Verifica di conformità legislativa

FULGINI CONTRACT S.R.L.

FULGINI CONTRACT S.R.L. - Verifica di conformità legislativa

VALLEFOGLIA

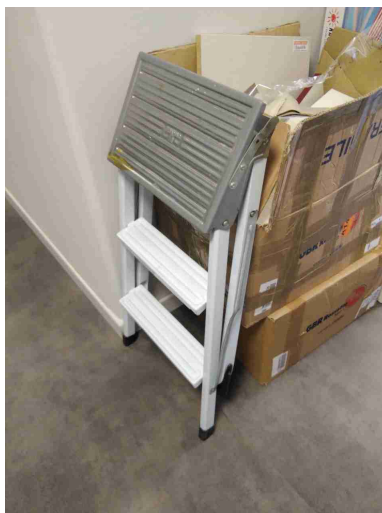
Prevenzione incendi		
Le uscite di emergenza sono libere da ingombri, segnalate e facilmente apribili verso l'esodo?	No	L'uscita in fondo è dotata di cartello ed illuminazione di emergenza mentre la uscita All ingresso deve essere dotata di cartello. Rivedere lo stoccaggio del materiale posizionato lungo la via di esodo in fondo al corridoio
